Beschikking van Gedeputeerde Staten van Noord-Brabant

op de op 8 april 2020 bij hen binnen gekomen aanvraag van
Coatex Netherlands B.V., om vergunning krachtens de
Wet algemene bepalingen omgevingsrecht, voor de inrichting
gelegen aan Middenweg 47a te Moerdijk.

zaaknummer
20040935

BESLUIT

BIJLAGE 3: AANGEPASTE LOZINGSSITUATIE

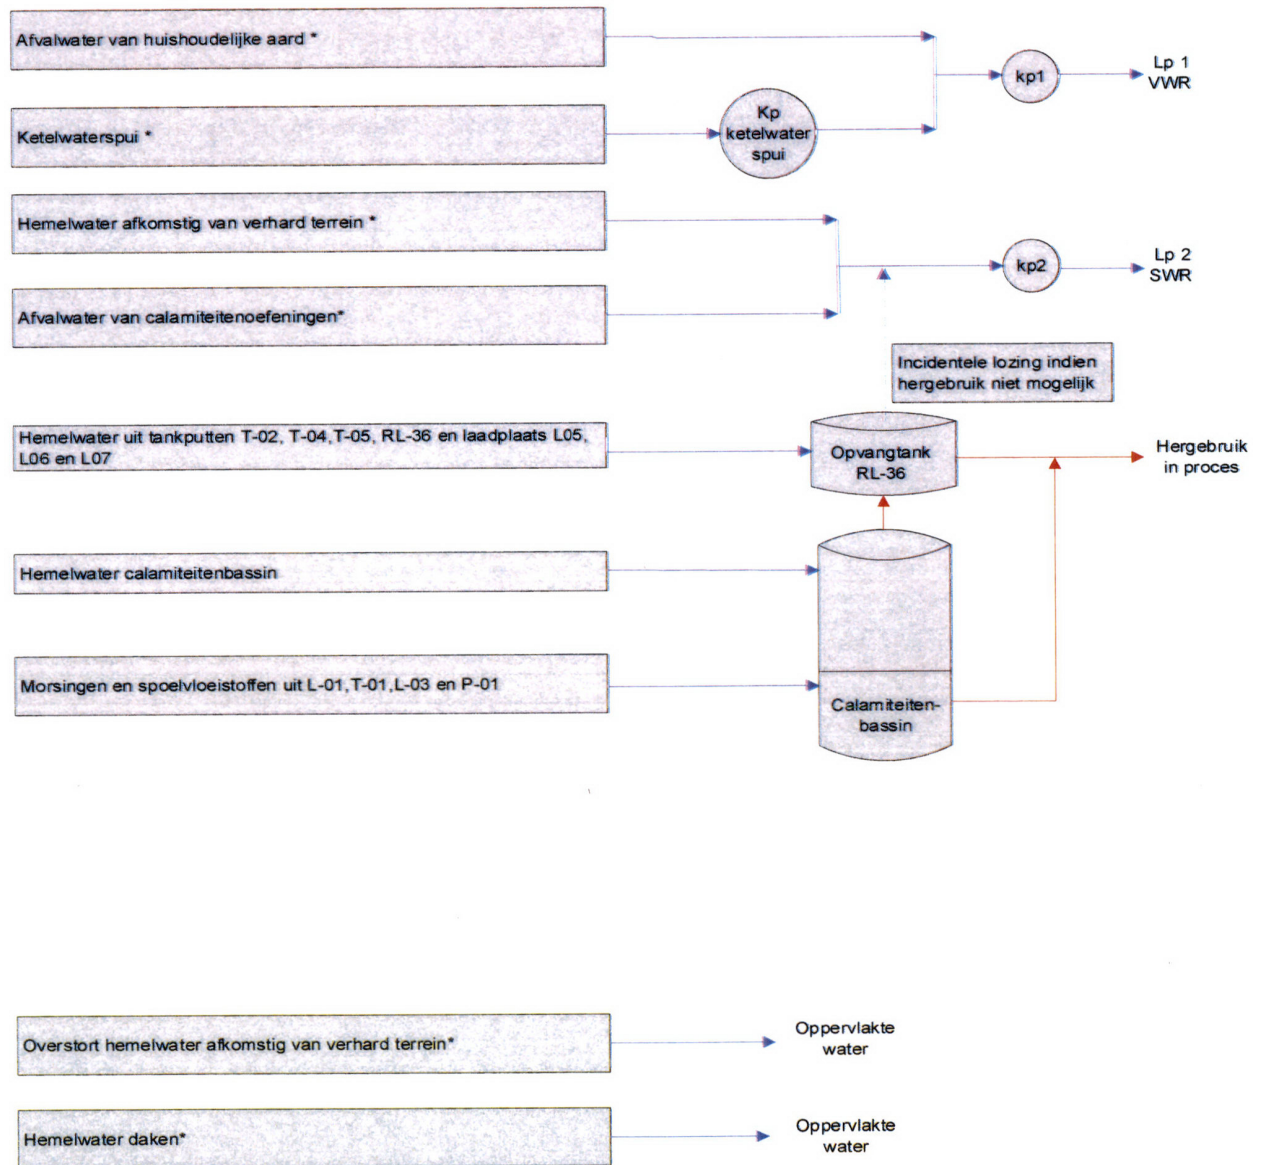
Gelet op bovenstaande kan de verandering voor het aspect afvalwater als milieuneutraal beschouwd worden. Door het realiseren van laad- en losplaats L-07 wijzigt de lozings situatie. In bijlage 3, Lozings situatie Coatex, uit het besluit van 18 april 2019, kenmerk 18070182, is de huidige lozings situatie schematisch weergegeven. De nieuwe schematische weergave van lozings situatie bij Coatex is toegevoegd in de bijlage behorende bij dit besluit.

- om bijlage 3 behorende bij voorschrift 3.1.1 van de revisievergunning van 18 april 2019 te wijzigen in bijlage 3 "aangepaste lozingsituatie" van dit besluit;
